ZP.271.19.2023

Wyjaśnienia nr 3
do SWZ w postępowaniu o zamówienie publiczne pn:
**„Przebudowa i modernizacja oczyszczalni i głównej przepompowni ścieków w m.
Łagiewniki” w formule Zaprojektuj – Wybuduj**

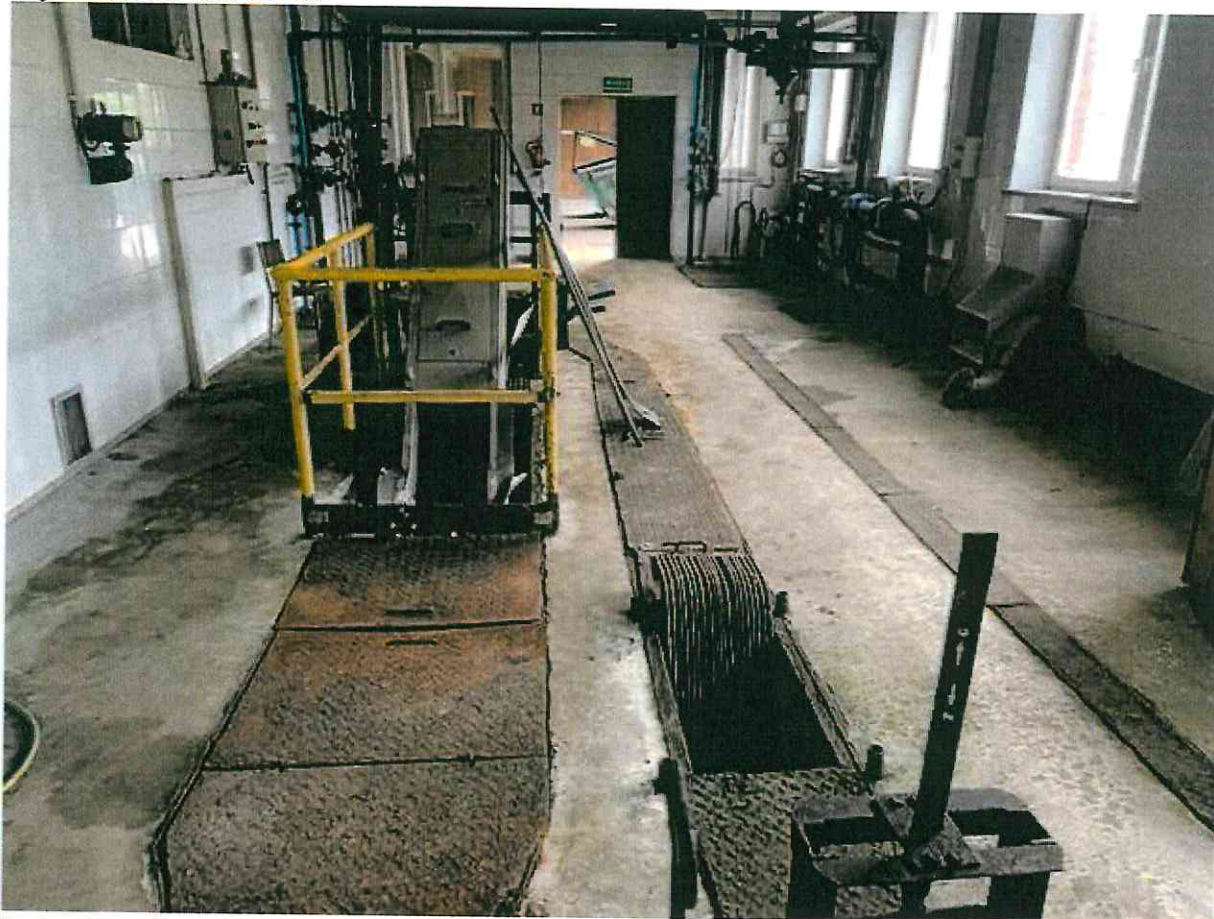
Prosimy o informację, jakiego rodzaju zgarniacz osadu funkcjonuje obecnie na oczyszczalni, a także jego producenta.

Zgarniacz widoczny na zdjęciach poniżej.
